Modulo per la presentazione delle osservazioni per i piani/programmi/progetti sottoposti a procedimenti di valutazione ambientale di competenza statale

Il/La Sottoscritto/a Reinhard Kainz in qualità di legale rappresentante della Società CEA - Campo Eolico Ariano S.r.l., con sede legale in Via Leonardo da Vinci n. 15, 39100 Bolzano (BZ), P.IVA e CF 02460110642, numero REA BZ-226298

Progetto per la realizzazione di un impianto eolico, denominato "Parco eolico di Ariano e Savignano Irpino", costituito da 13 aerogeneratori di potenza unitaria pari a 6,2 MW, per una potenza complessiva di 80,6 MW, da realizzarsi nei territori comunali di Ariano Irpino (AV) e Savignano Irpino (AV), e delle relative opere di connessione per il collegamento alla RTN, da realizzarsi nel Comune di Ariano Irpino, mediante la realizzazione di una nuova stazione utente MT/AT ed il collegamento con la futura stazione elettrica di trasformazione della RTN 308/150 kV, Proponente: Wpd Mezzana S.r.l.

Dettaglio interferenza diretta (distanza = 500m < 3D= 510m) tra WTG CEA 27 e WTG WPD 06

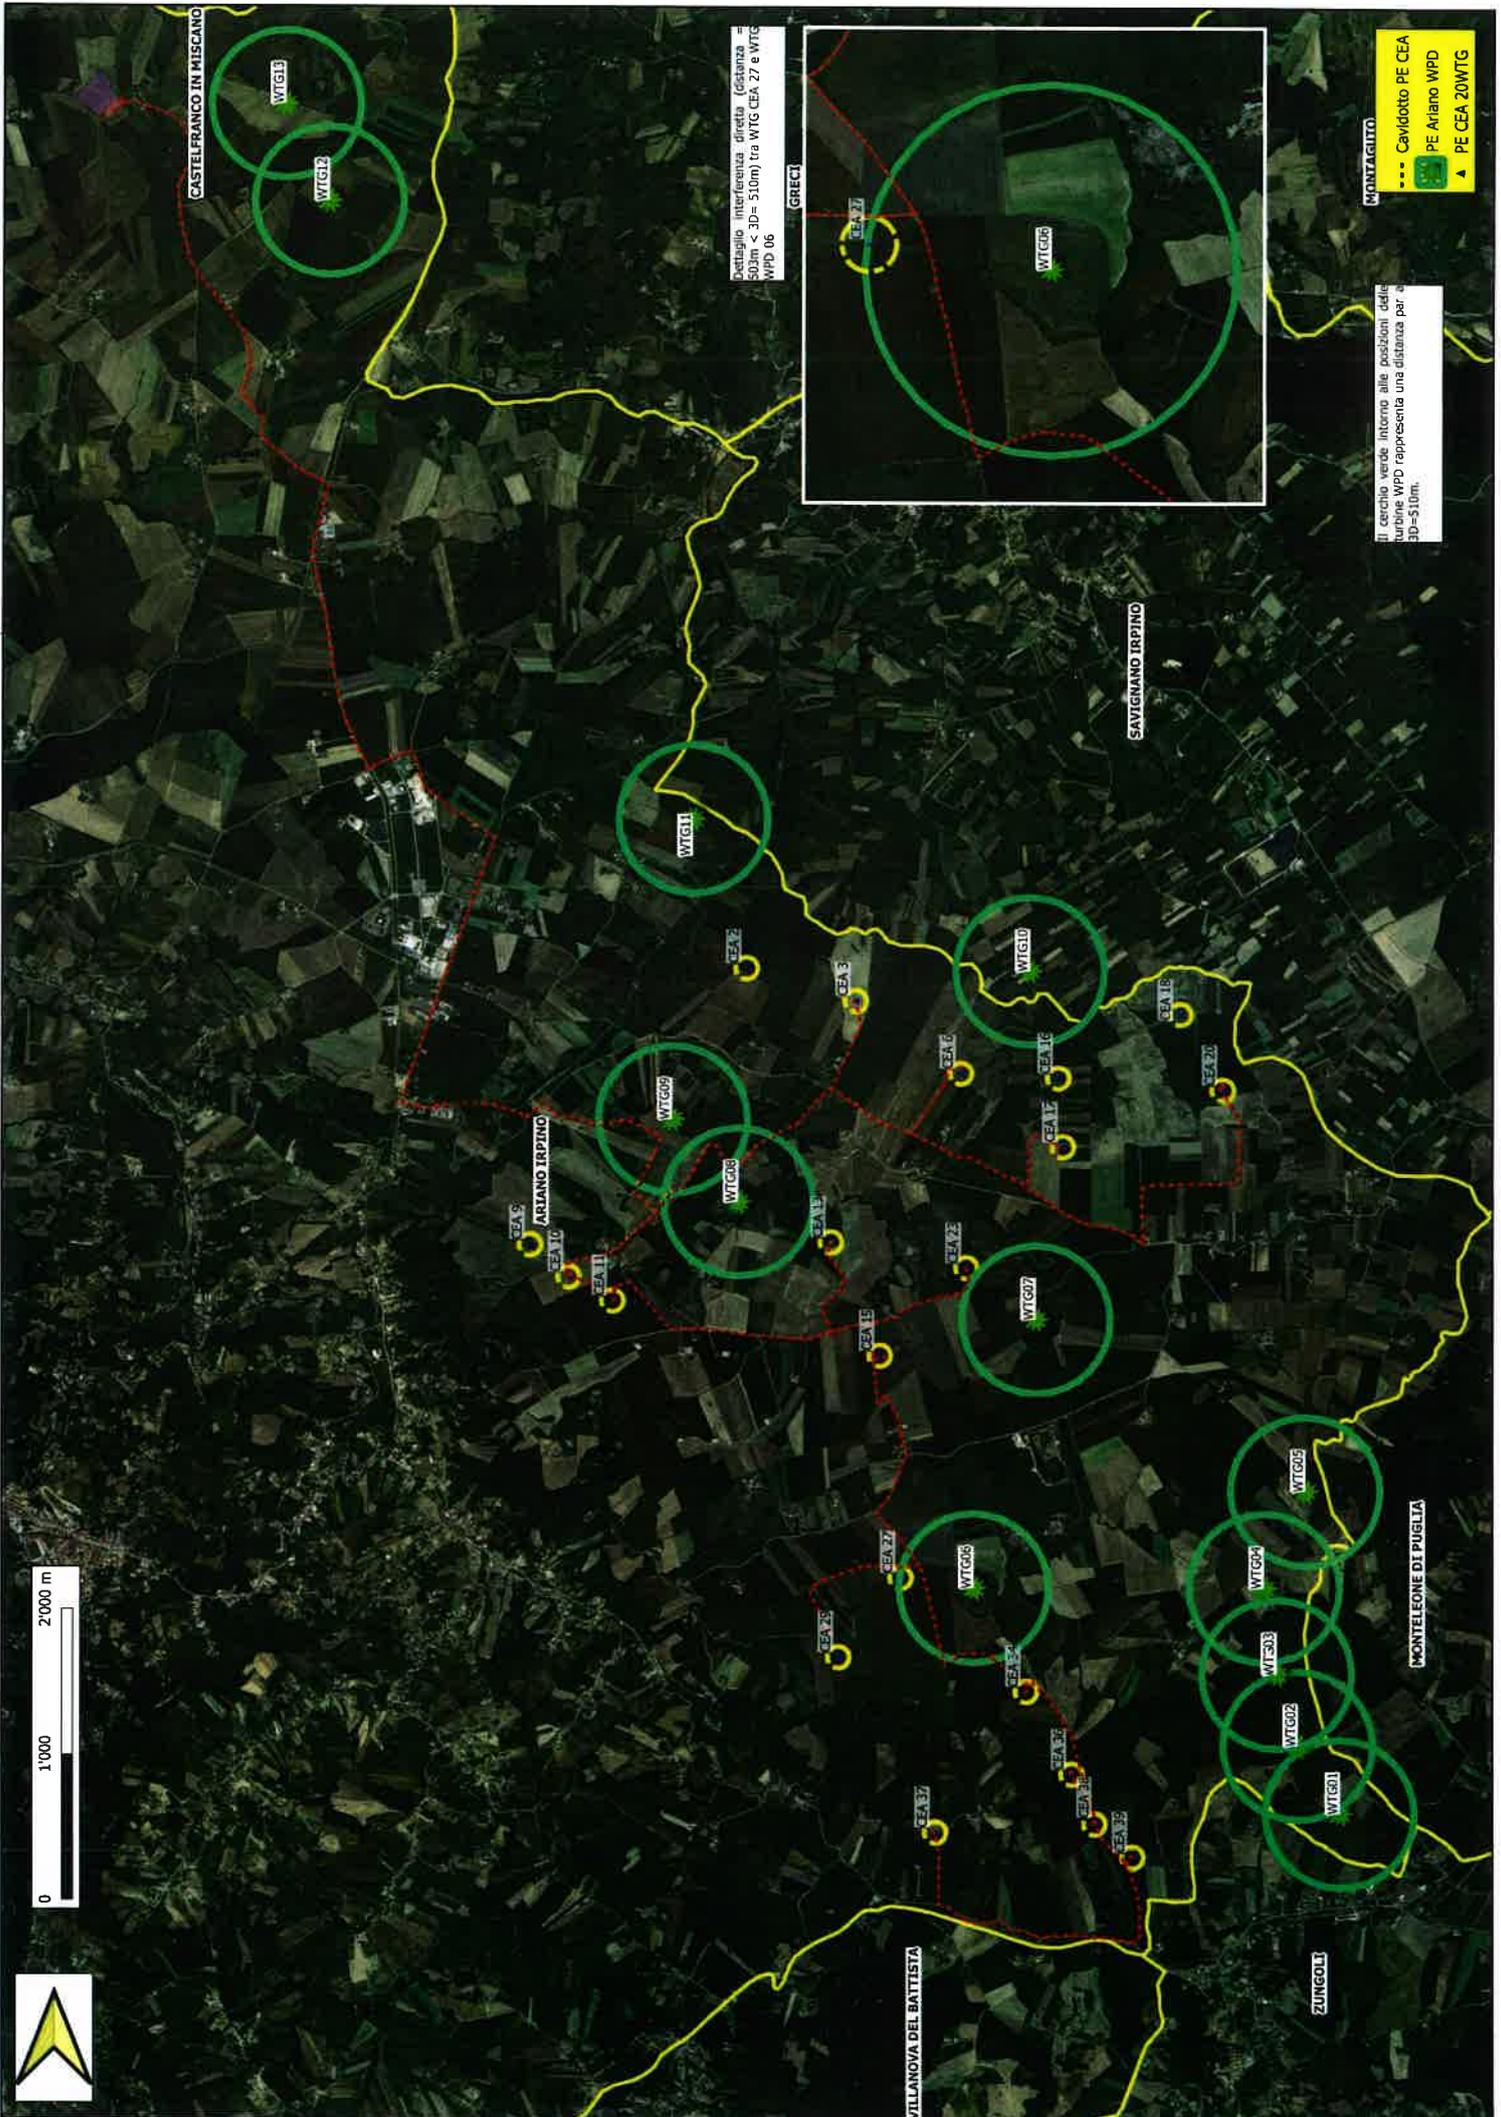
Dallo studio prodotto da WPD si evince che la **vicinanza** e le conseguenti **interferenze** degli impianti oggetto del presente procedimento sono in realtà assai più significative di quanto asserito, e che esse esporrebbero a grave rischio la funzionalità e la produttività – anche in termini di danni economici – dell'impianto di prossima realizzazione della Scrivente. Infatti, contrariamente a quanto emerge dallo studio in punto di fatto, le conclusioni nello stesso contenute sembrano sottovalutare i pregiudizi che deriverebbero dall'eventuale realizzazione del progetto in esame. Le gravi conseguenze sul piano di producibilità sono in particolare sintetizzate nella tabella allegata. Le analisi effettuate confermano infatti il significativo impatto negativo derivanti dal progetto di Wpd consistente, nello specifico, nella **diminuzione** media della produttività degli impianti della Scrivente – già autorizzati e in corso di realizzazione – pari a **oltre 4500 MWh/anno, corrispondenti a oltre il 2,30% della producibilità totale**. Un impatto avverso che, oltre a essere in sé rilevante, è di dimensioni tali da alterare significativamente e mettere a repentaglio l'equilibrio economico-finanziario del progetto già in avanzato stato di realizzazione.

Il cerchio verde intorno alle posizioni delle turbine WPD rappresenta una distanza per il 3D=510m.
